## Additif 128: Règlement n° 129

### Amendement 2

Complément 2 à la version originale du Règlement – Date d'entrée en vigueur: 10 juin 2014

**Prescriptions uniformes relatives à l'homologation des dispositifs de retenue pour enfants utilisés à bord des véhicules automobiles**

Paragraphe 4.5, figure, modifier comme suit:

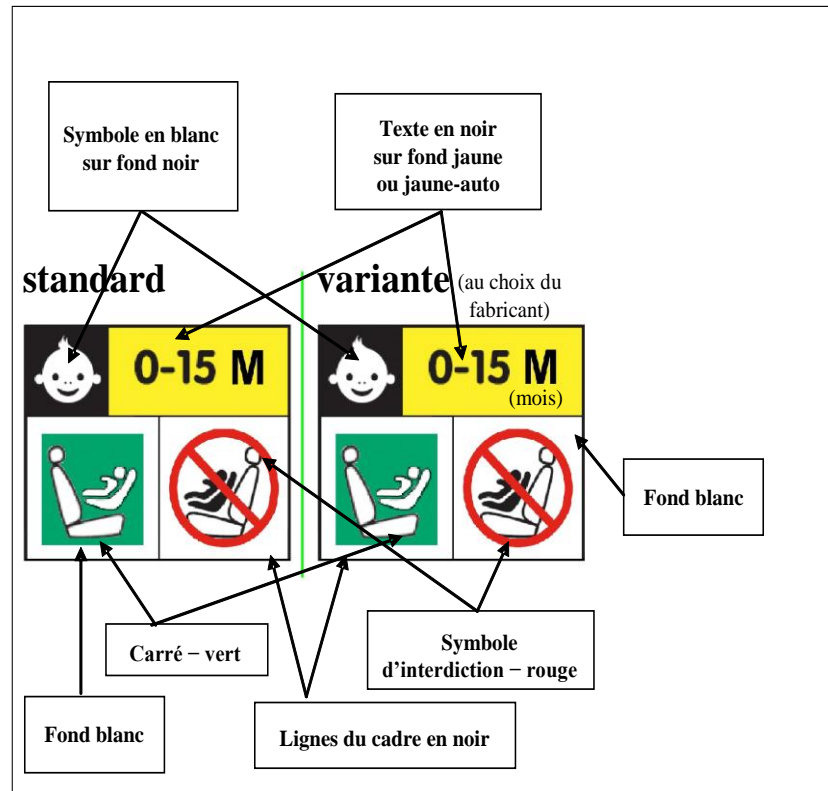
«4.5 Sur les dispositifs...

Dimensions minimales de l'étiquette: 40 x 40 mm

Paragraphe 4.8, modifier comme suit:

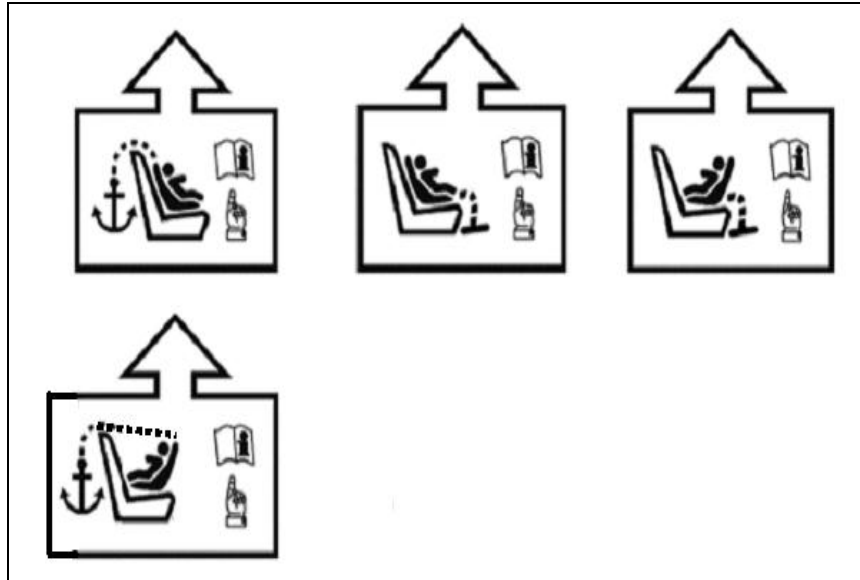
- «4.8 Marques additionnelles  
...  
c) L'emplacement...

- d) ...».

Figure 3

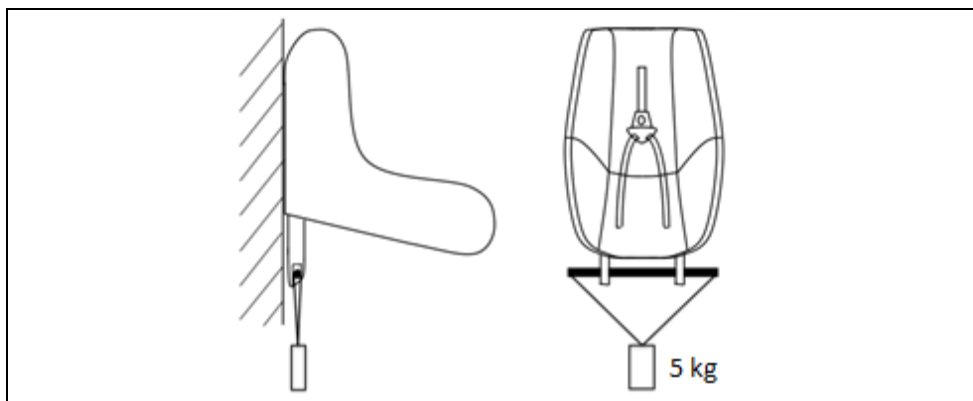
«7.2.8 S'il comporte un bouton d'ouverture, le siège complet, ou le composant équipé d'attaches ISOFIX (embase ISOFIX, par exemple), est fixé rigidement sur un banc d'essai de telle manière que les attaches ISOFIX soient alignées verticalement comme le montre la figure 3. Un barreau de 6 mm de diamètre et de 350 mm de longueur doit être fixé aux attaches ISOFIX. Une masse de 5 kg doit être attachée aux extrémités du barreau.

Annexe 2, modifier comme suit:

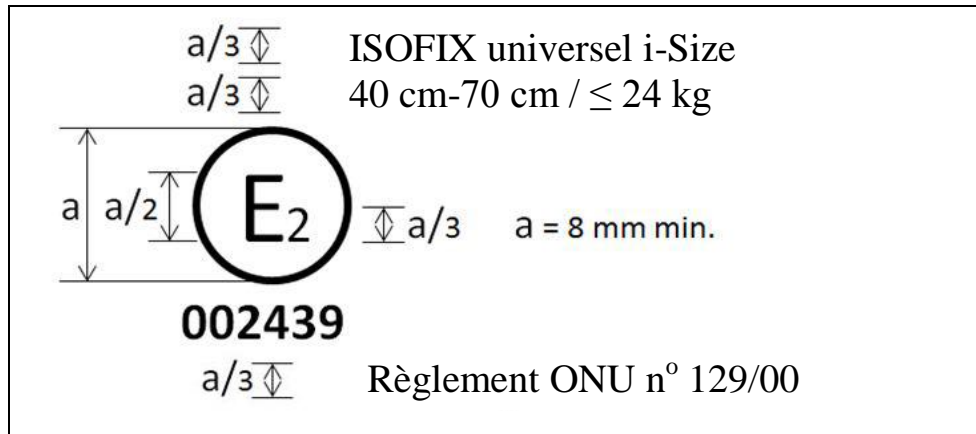
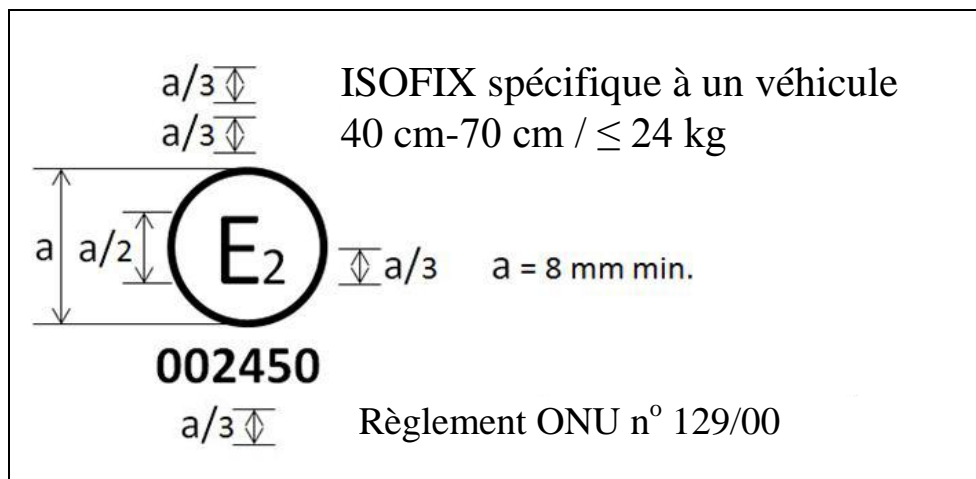
Le dispositif de retenue pour enfants portant la marque d'homologation ci-dessus est un dispositif qui peut être monté à toute place assise d'un véhicule pouvant recevoir un dispositif de retenue de type i-Size et qui peut être utilisé pour la gamme de tailles 40-70 cm avec une masse maximum de 24 kg; il est homologué en France (E2) sous le numéro 002439. Le numéro d'homologation indique que l'homologation a été accordée conformément aux prescriptions du Règlement relatif à l'homologation des dispositifs renforcés de retenue pour enfants utilisés à bord des véhicules automobiles, tel qu'amendé par la série 00 d'amendements. La marque d'homologation doit également comporter le numéro du Règlement suivi du numéro de la série d'amendements conformément à laquelle l'homologation a été accordée.

Le dispositif de retenue pour enfants portant la marque d'homologation ci-dessus est un dispositif qui ne peut pas être monté dans n'importe quel véhicule ni être utilisé pour la gamme de tailles 40-70 cm avec une masse maximum de 24 kg; il est homologué en France (E2) sous le numéro 002450. Le numéro d'homologation indique que l'homologation a été accordée conformément aux prescriptions du Règlement relatif à l'homologation des

«Figure 1

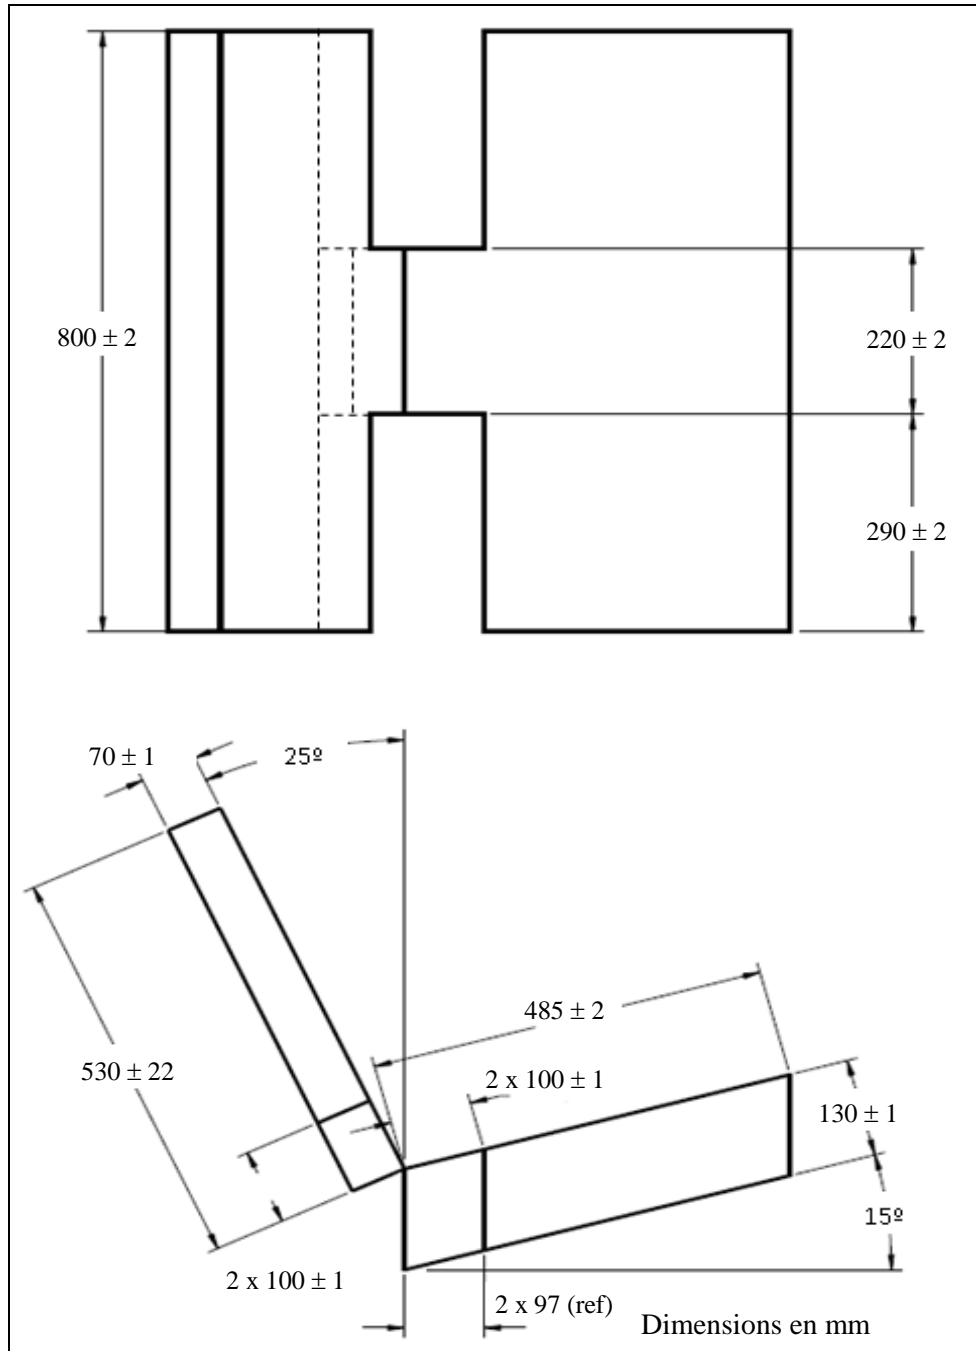
Figures 1 et 2, modifier comme suit:

«Figure 3  
**Dimensions de la housse (en mm)**

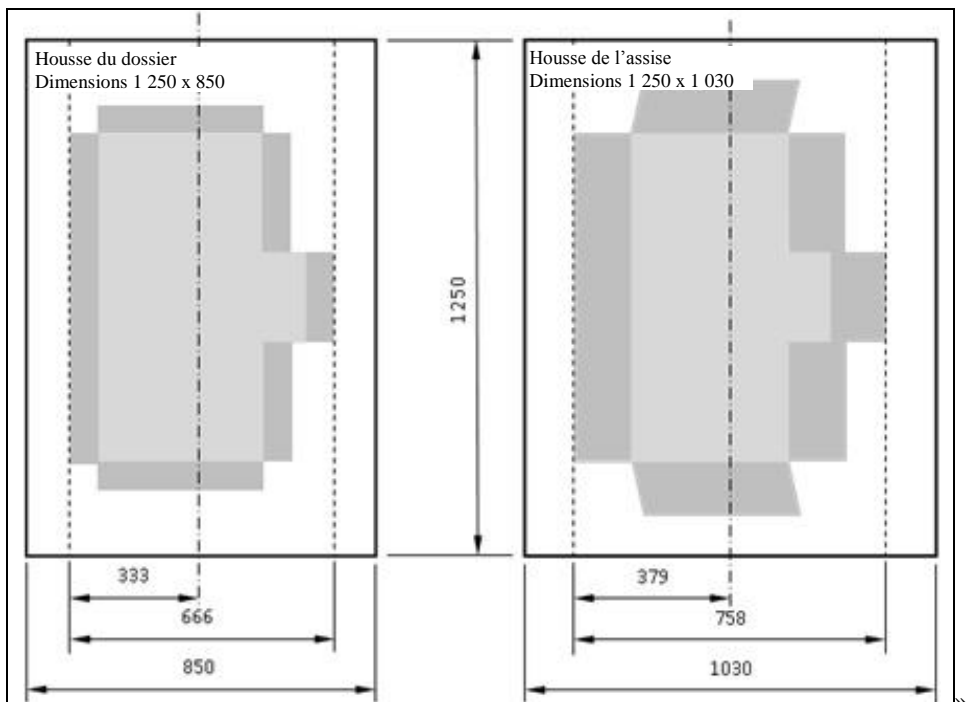
L'ancienne figure 4 devient la figure 3 et est modifiée comme suit:

Figure 1

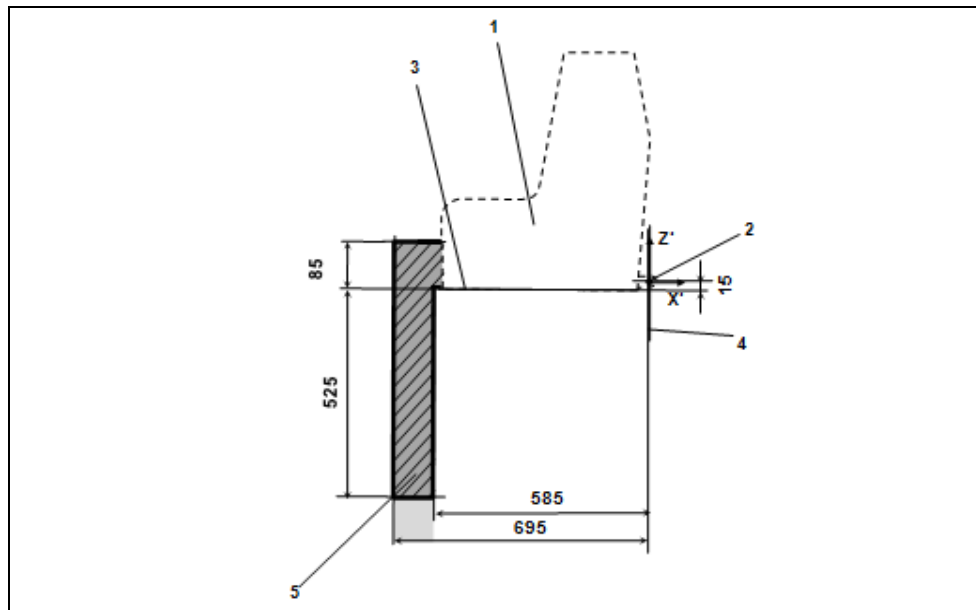
Annexe 19, modifier comme suit:

Figure 3  
Vue latérale du volume imparti au socle de la jambe de force

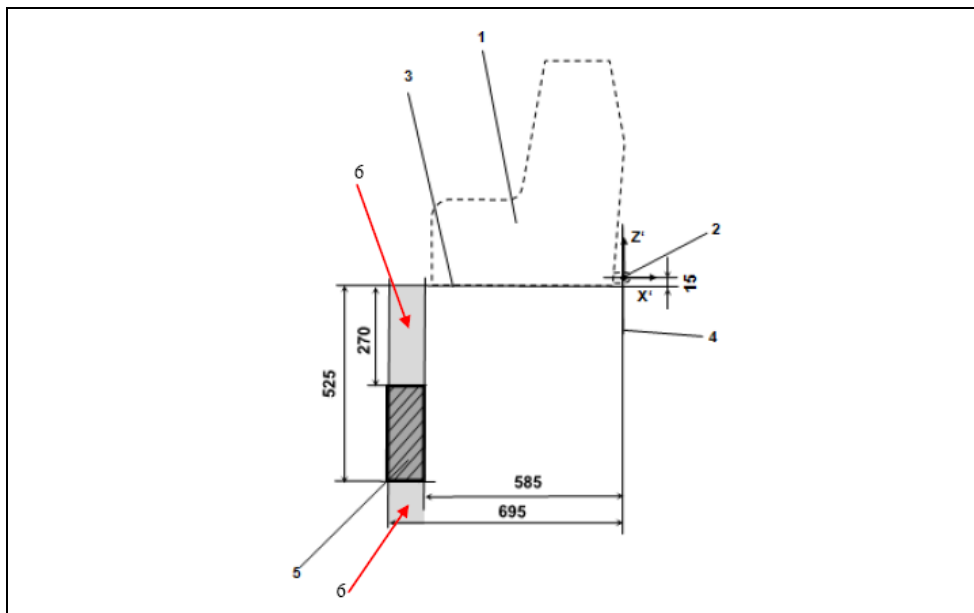
La jambe de force doit pouvoir être réglée au-delà des limites de hauteur selon l'axe des Z' (comme indiqué sur la figure 3 de l'annexe 19 (voir le point 6 de la légende)), pour autant qu'aucune partie ne dépasse des plans de délimitation selon l'axe des X' et des Y'.

Dispositif d'application de la force I

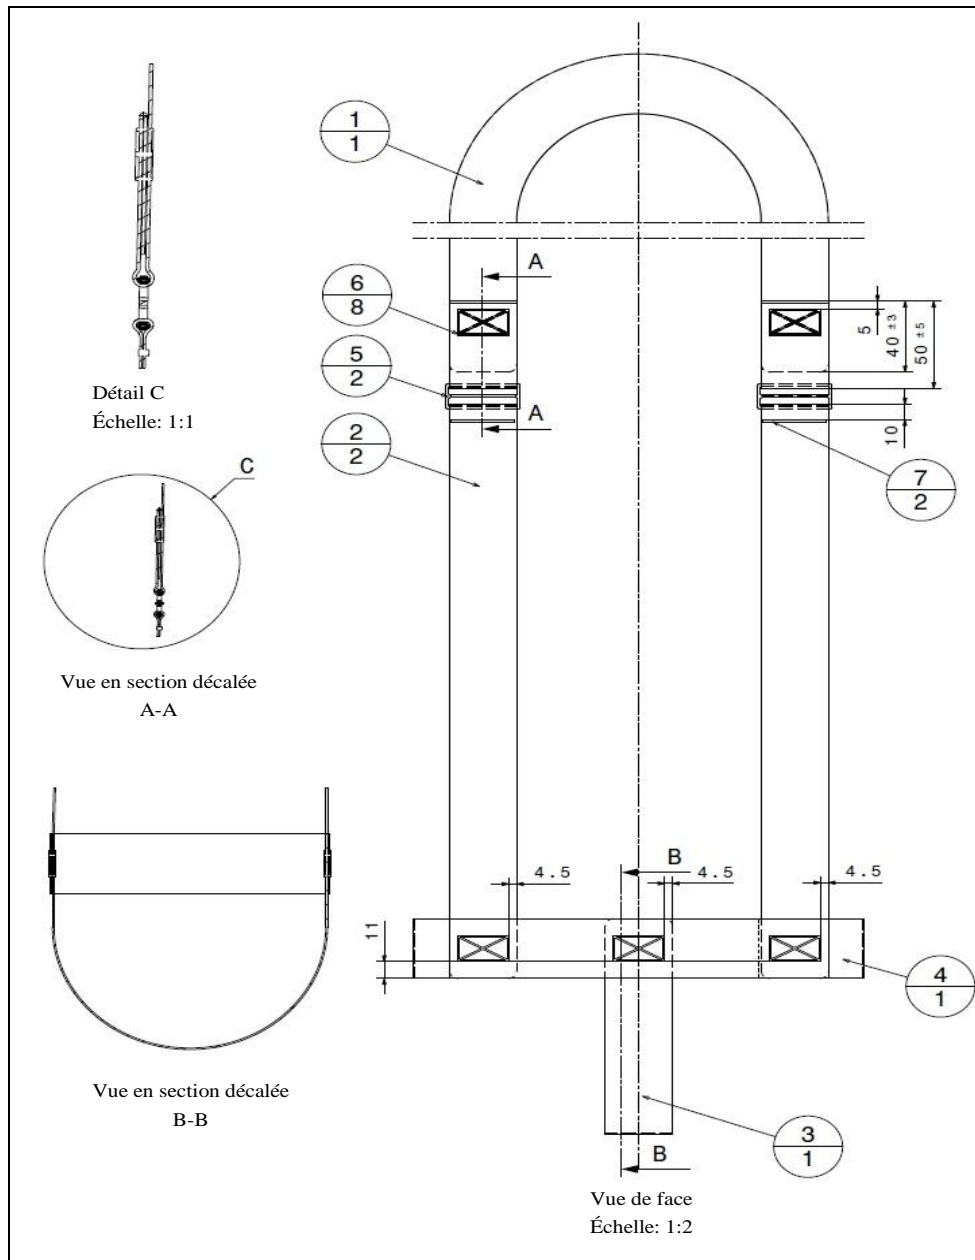
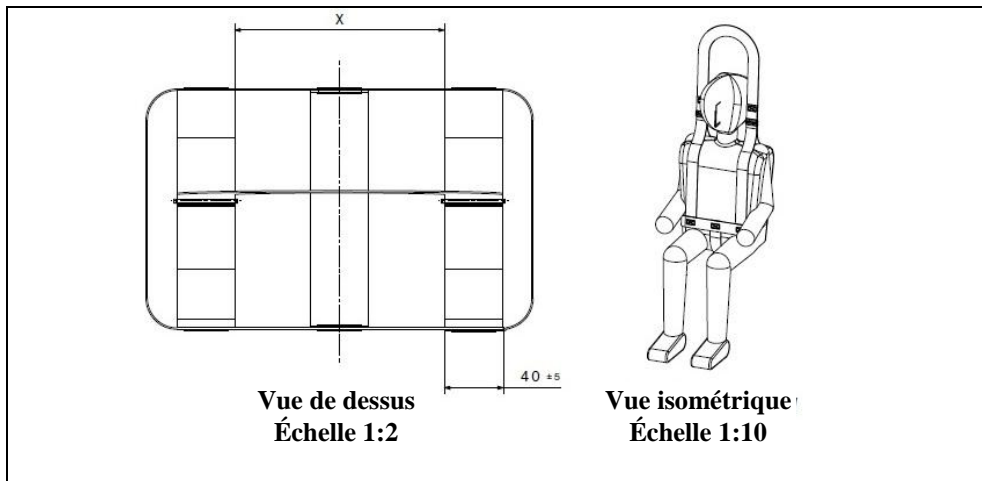
Ajouter une nouvelle annexe, ainsi conçue:
